目前51变频柜机室外机电控在市场上并存有源PFC和无源PFC两种方案，两种方案在接线方式上存在很大差异，二者之间不能通用。为保证售后维修能正常进行，特做此有源PFC方案和无源PFC方案售后区分的技术指引。

二、 有源PFC和无源PFC室外电控实物照片示意图

三、 有源PFC方案和无源PFC方案的接线指引：

有源PFC方案室外电控全景图

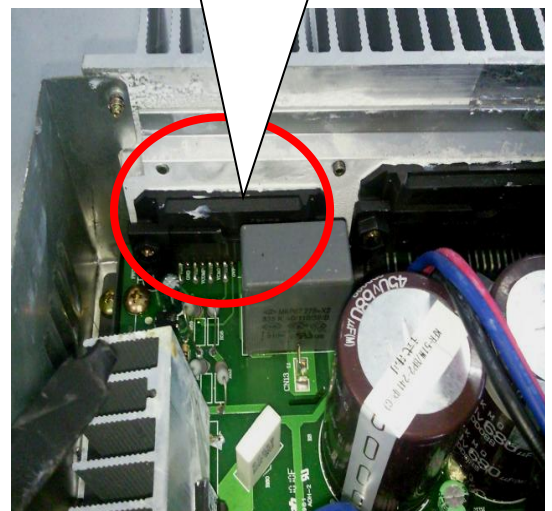
1、有源PFC电控图片：

有源PFC模块局部图

无源PFC方案室外电控盒全景图

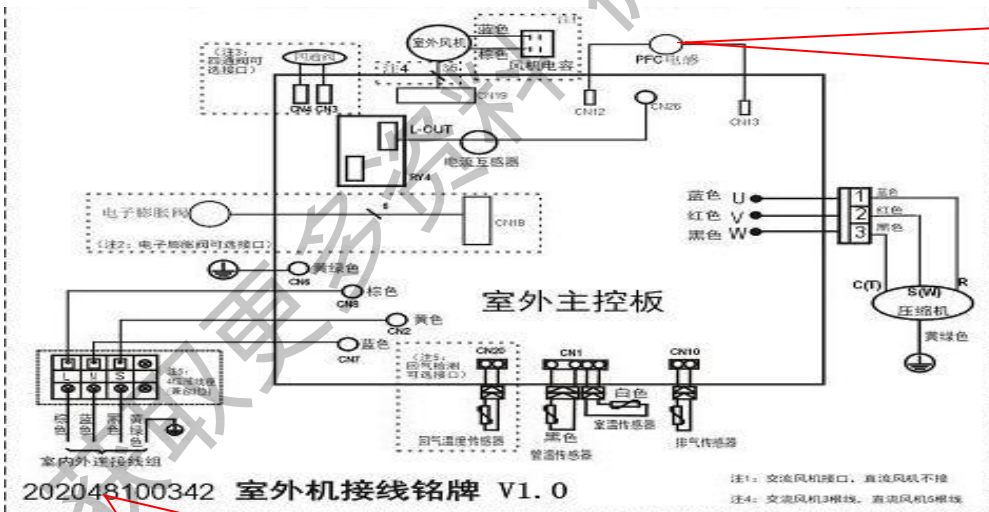
2、无源PFC电控图片：

无源PFC在对应位置为整流桥堆

五、市场上出现无源方案电控需要维修时，需要更换无源方案电控，按对应的无源方案编码（参考第一页表格）申请售后电控配件编码。

202048100342 室外机接线铭牌 V1.0

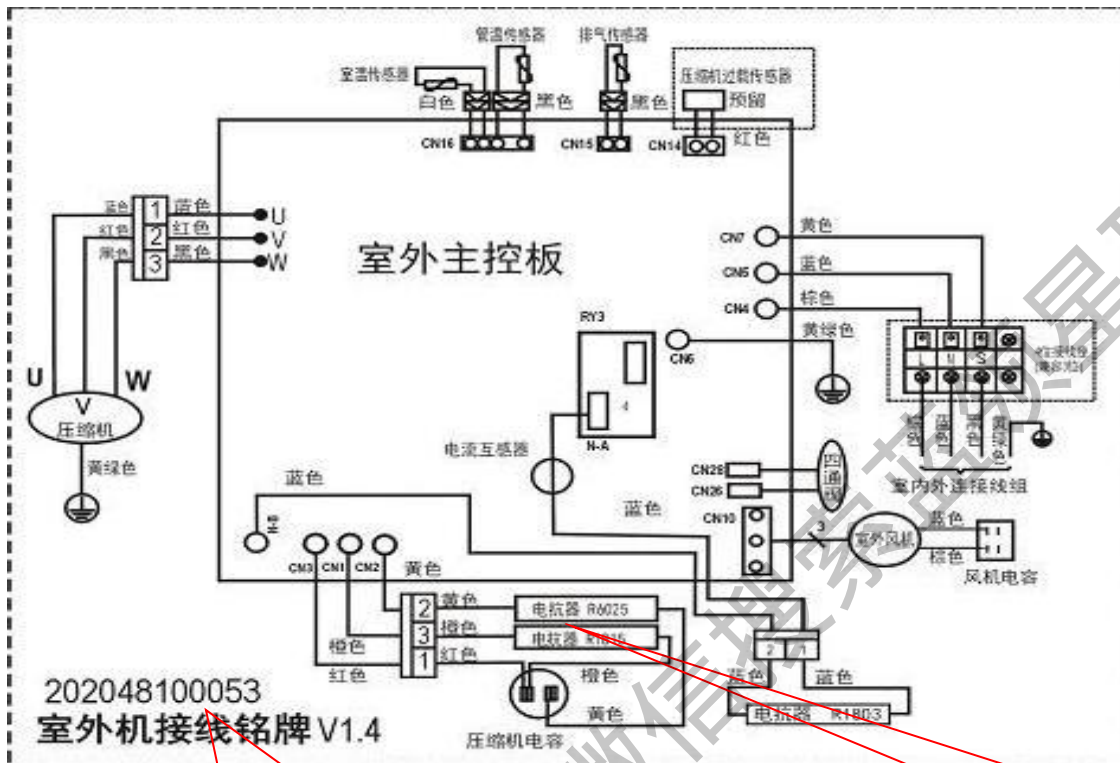
1、有源PFC方案接线指引：

有源 PFC 方案的接线铭牌编码为 202048100324
